Planeación de Almacenes

L VILLAHERMOSA ALTABRISA

MARCA - M2 AUTORIZADOS AMERICAN EAGLE

PLANTA ARQUITECTONICA

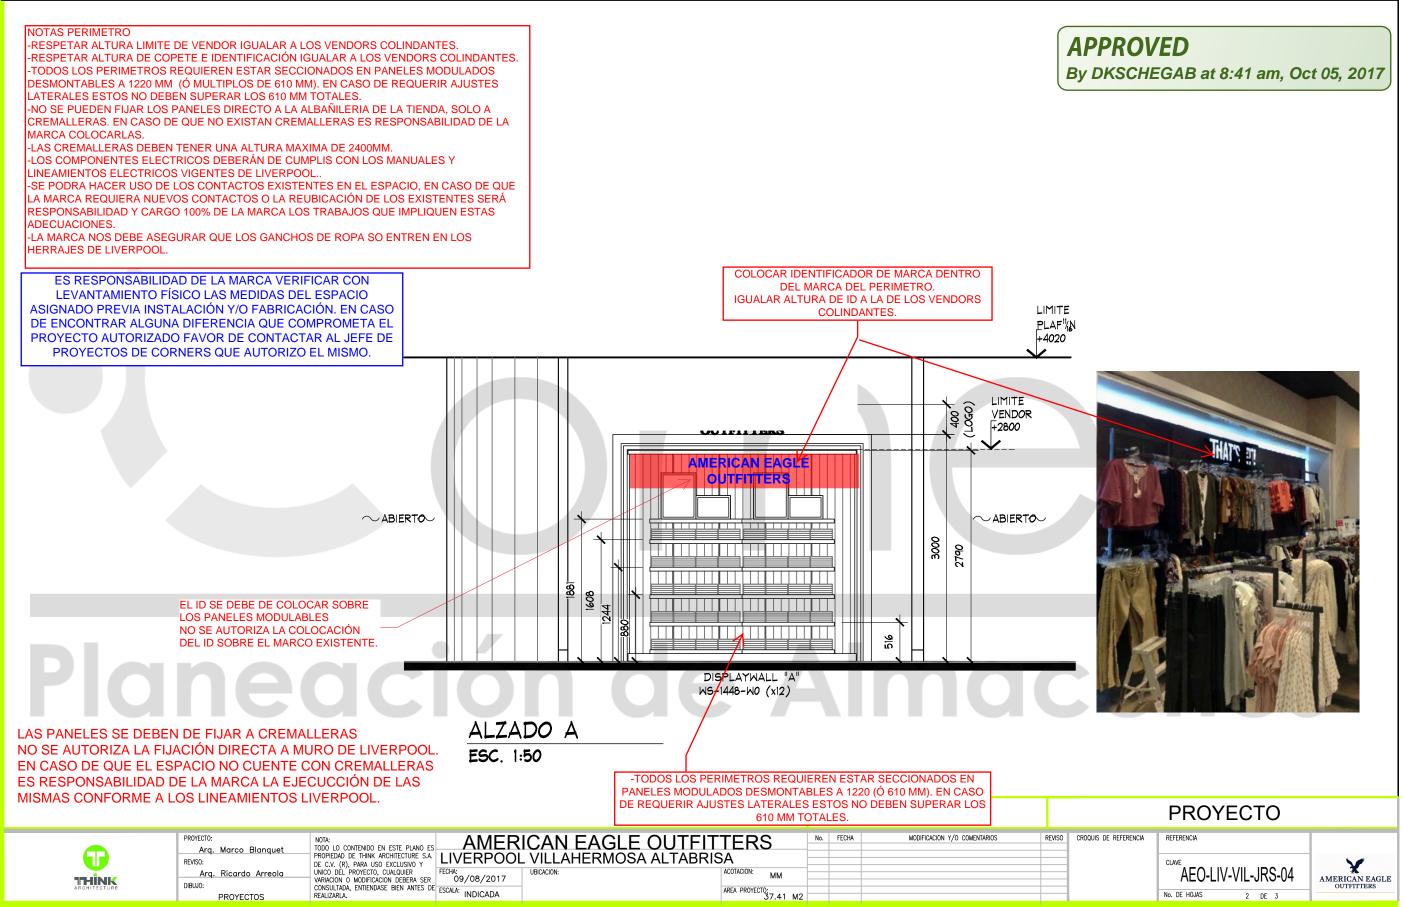
NO SE AUTORIZA ESTE

MUEBLE YA QUE JUNTO CON LA MESA BUNKER SUPERÁN LOS 2200 MM DE LARCO. **RETIRAR MUEBLE AE-2WAY**

VALIDACIÓN DE CAPACIDAD DE CARGA PENDIENTE POR EL ÁREA COMERCIAL

LIMITE DE RESPETAR PUNTO DE LIMITE DE VENTA EXISTENTE NO SE PASILLO PASILLO AUTORIZA LA DISPLAYWALL "A" PERSONALIZACIÓN DEL AE-2WAY POS **NO SE AUTORIZA EL CAMBIO DE PISO** 4700 AE-2WAY RD+TBL-SQ+SEAT 900 H RD-TBL-SQ-SEATS M-WOOD RD-TBL-SQ-SEA \bigcirc 3415 LIMITE DE PASILLO LOS GRAFICOS DEBEN SER ENCAPSULADOS O IMPRESOS EN PANEL; NO SE AUTORIZAN VINILES

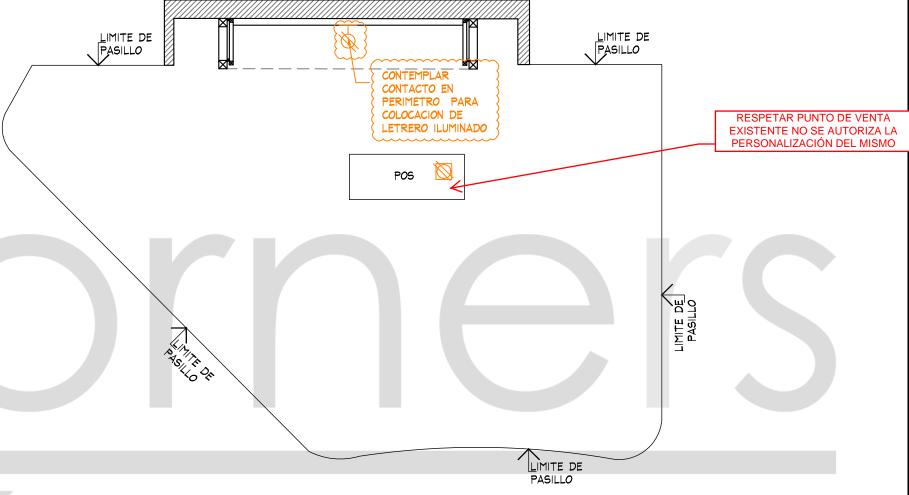
-NO SE PUEDEN FIJAR LOS PANELES DIRECTO A LA ALBAÑILERIA DE LA TIENDA, SOLO A CREMALLERAS, EN CASO DE QUE NO EXISTAN

CREMALLERAS ES RESPONSABILIDAD

DE LA MARCA COLOCARLAS. -LAS CREMALLERAS DEBEN TENER

UNA ALTURA MAXIMA DE 2400MM.
